柏崎刈羽原子力発電所
新規制基準に係る保安規定変更認可申請の補正について

2020年4月21日
東京電力ホールディングス株式会社

1.新規制基準保安規定変更認可申請の補正について

表46-1

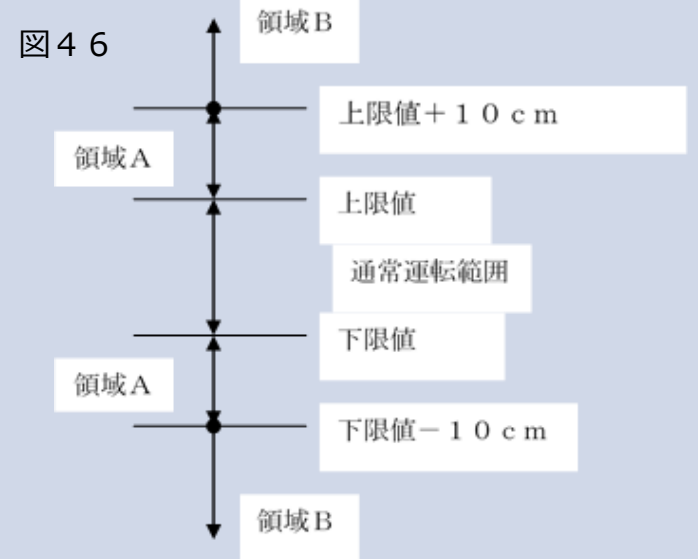
- 保安規定第66条(重大事故等対処設備)では高圧代替注水系の定期的な確認運転を定めている。高圧代替注水系確認運転中は、駆動蒸気がS/Pに排気され凝縮することに加え、試験の流路はCSPを水源にS/Pへ排出するライン構成のため、水位が上昇し、一時的に通常運転範囲を逸脱する可能性があることから、確認行為を阻害しないため、保安規定第46条(サブレーションプールの水位)を変更し通常運転範囲を逸脱した場合の措置を規定する。

第46条 原子炉の状態が運転、起動及び高温停止において、サブレーションプールの水位※1は、表46-1(図46)で定める事項を運転上の制限とする。ただし、地震時を除く。なお、7号炉において、高圧代替注水系の運転確認等により、サブレーションプールの水位が図46の領域Aに移行した場合、運転確認開始から確認終了後24時間までの間は、運転上の制限を満足していないとはみなさないが、領域Bに移行した場合は、運転上の制限の逸脱と判断する。

2. サブレーションプールの水位が前項で定める運転上の制限を満足していることを確認するため、次号を実施する。なお、7号炉において、高圧代替注水系の運転確認等により、サブレーションプールの水位が図46の領域Aに移行した場合、5分毎にサブレーションプールの水位を監視するとともに、領域Bに近接した場合は、水位が変動するような運転確認等を中止し、24時間以内に水位を制限値内に復旧する。

項目(サブレーションプール水位)	運転上の制限
6号炉及び7号炉	+5.0cm(上限値)以下 -5.0cm(下限値)以上
